島根原子力発電所 2号炉

地震による損傷の防止 (コメント回答)

令和元年 6月
中国電力株式会社

審査会合における指摘事項に対する回答【No.1】

弾性設計用地震動Sdの応答スペクトル

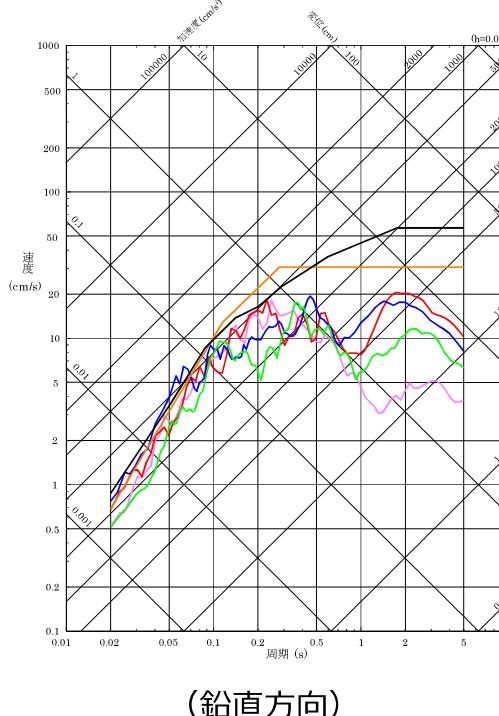
- 弹性設計用地震動 S d の設定について、基準地震動 S 1 の果たしてきた役割を適切に解釈した上で、今回的方法を選択する場合の目的と効果、選択プロセス及びその理由並びに選択肢ごとのメリット・デメリットを整理し、今回の説明でこの方法を採用するとした根拠を説明すること。また、今後、他の方法を選択する場合の妥当性についても、合理的な設計が出来なくなるとする考え方も含め総合的に整理し、説明すること。
- 弹性設計用地震動 S d の設定について、S 1 の設計根拠に関する新知見と既許可での基準地震動 S 1 を変更するものではないとする考え方は整合していないと思われるため、S 1 の設定根拠に関する新知見を持ち出した理由を説明すること。
- S d の設定に関して、S 1 の設定根拠としている「880年出雲の地震」のマグニチュードが最新知見ではM 7.4からM 7.0に変更されたとしているが、根拠としている文献の記載を見るとM = 7.0という表記の変更であり、M = 7.0へ変更したというものではない。適正な判断をすること。

- 弾性設計用地震動Sdは、設置許可基準規則及び審査ガイドの要求事項に従って、基準地震動Ssとの応答スペクトルの比率が目安として0.5を下回らないよう基準地震動Ssに係数0.5を乗じて設定する。
なお、係数0.5は、工学的判断として、発電用原子炉施設の安全機能限界と弾性限界に対する入力荷重の比率が0.5程度であるという知見を踏まえて設定した。
- 【Sd-D, F1, F2, N1, N2】（補足1, 2（i）参照）
- また、基準地震動S1の果たしてきた役割を踏まえ、「発電用原子炉施設に関する耐震設計審査指針（昭和56年7月20日 原子力安全委員会決定、平成13年3月29日一部改訂）」における基準地震動S1の応答スペクトルを概ね下回らないよう配慮した地震動もSdとして設定する。【Sd-1】（補足2（ii）参照）
- 弹性設計用地震動Sdの年超過確率を参考し、発生確率が妥当な範囲にあることを確認する。（補足3参照）

地下水位観測記録（観測地下水位センター）

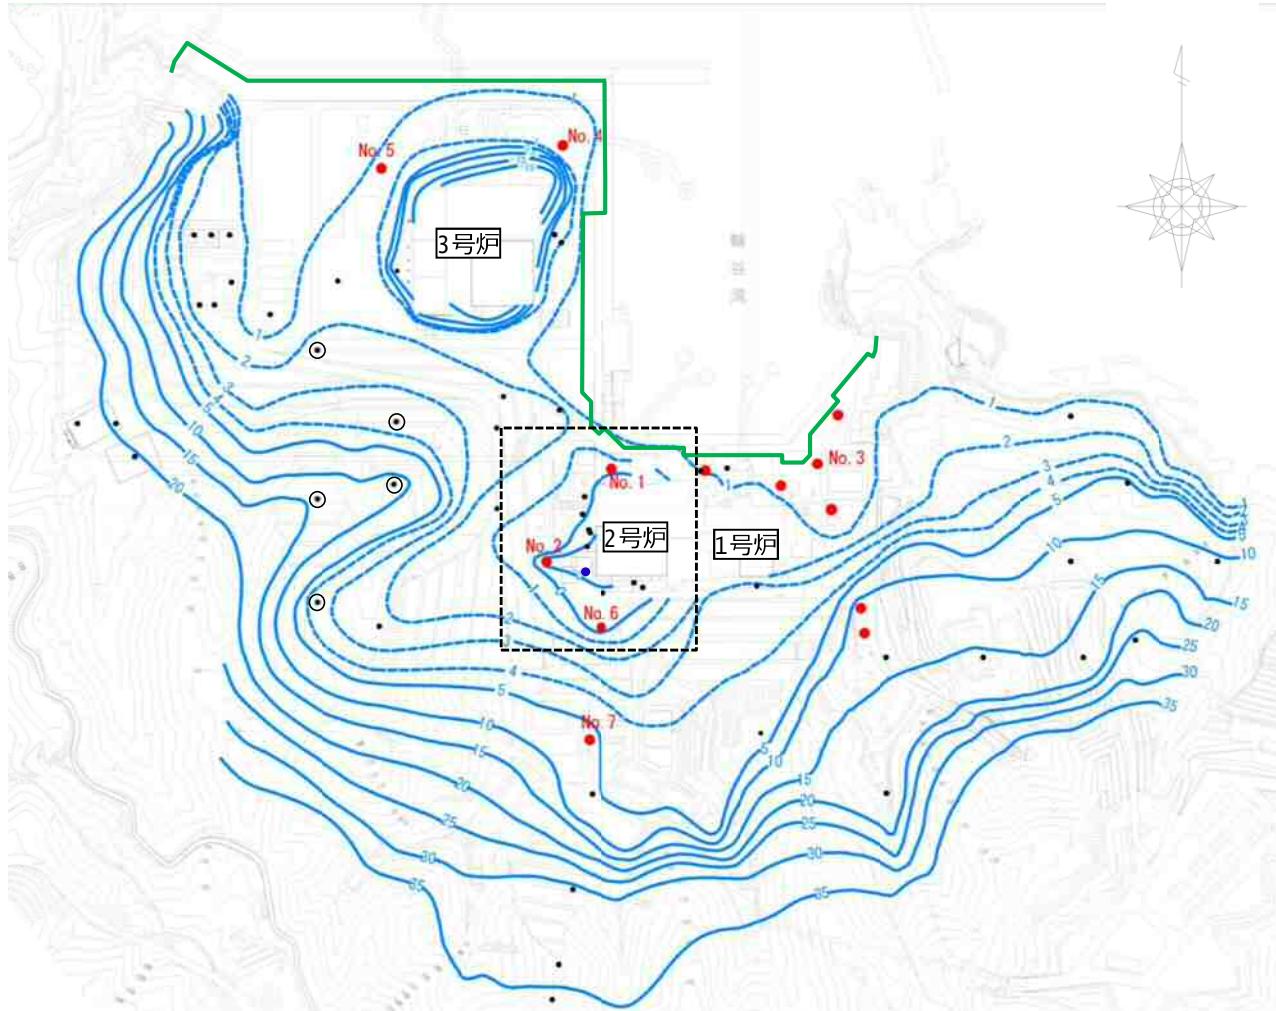
○地下水位の設定について、観測位置や観測期間、防波壁設置工事との関連などを含めて、観測結果に基づく根拠を詳細に説明すること。また、地下水位設定の妥当性については、観測結果だけでなく、将来的な地下水流の変化予測、地下水排水設備の影響等を踏まえて説明すること。

- 防波壁設置後の約4年間（H 26.11～H 31.1）の地下水位観測記録及び至近のボーリング調査（H 7.7～H 26.3）で確認した地下水位に基づき観測平均地下水位センター※を作成した。なお、今回の観測期間において2号炉及び3号炉の地下水位低下設備は稼働している。
- また、3号炉北側防波壁の一部（砂礫層堆積部）において地盤改良を実施中である。

- 2号炉及び3号炉建物廻りの地下水位については、地下水位低下設備の影響により周辺の地下水位よりも低くなっている。
- 防波壁背後及び2号炉取水槽廻りの地下水位については、EL+1m程度であり、概ね一定で推移している。

- 防波壁設置前の1, 2号炉北側エリアは、既設護岸が基礎捨石上に設置している構造であったため、護岸背後の地下水位は潮位と連動していたと考えられ、2号炉取水槽の既工認では地下水位を朔望平均満潮位とした。
- 防波壁設置後の1, 2号炉北側エリアは、観測地下水位センターから防波壁背後及び2号炉取水槽廻りの地下水位は、EL+1m程度と若干上昇しているものの、既工認時の地下水位と概ね一致している。

- 3号炉北側の防波壁の一部において地盤改良を実施中であるが、防波壁全長に対して局所的な地盤改良であるため、1, 2号炉北側における止水対策後の地下水位の実績※を踏まえ、将来的な地下水位への影響はないと判断した。

液状化試験試料採取位置

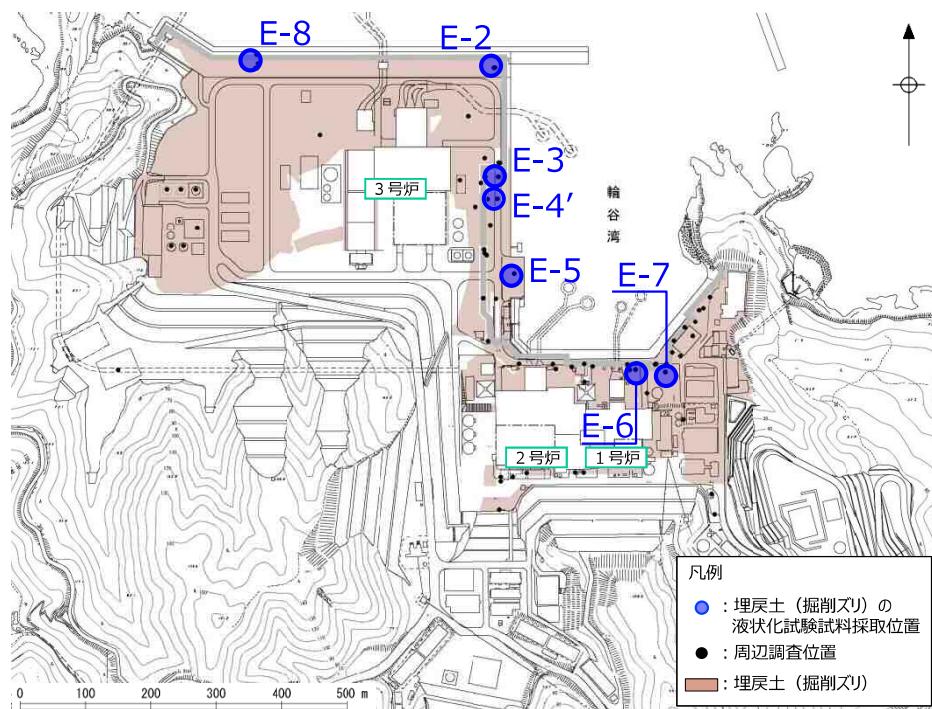
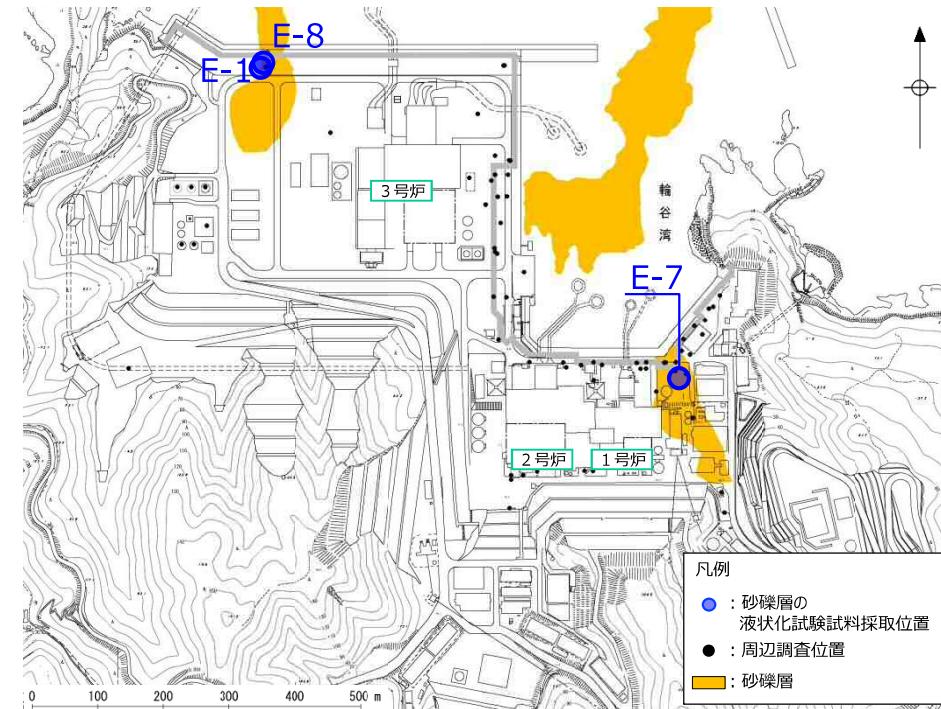
○液状化強度特性について、液状化強度試験の選定箇所の代表性・網羅性、簡易設定法の適用性・信頼性等を踏まえて保守的な設定となっていることを説明すること。

- 液状化評価対象層として、埋戻土（掘削ズリ）及び砂礫層の分布状況から以下のとおり地点を選定し、試料を採取して液状化試験を実施する。
- 埋戻土（掘削ズリ）は3号炉西側から1,2号炉東側に広く分布している。このうち、地下水位以下で埋戻土（掘削ズリ）が厚く分布している護岸法線に沿った地点を広範囲に選定した。
- 砂礫層は局所的に分布していることから、分布箇所である3号炉北側西端及び1,2号炉北側東端の地点を選定した。
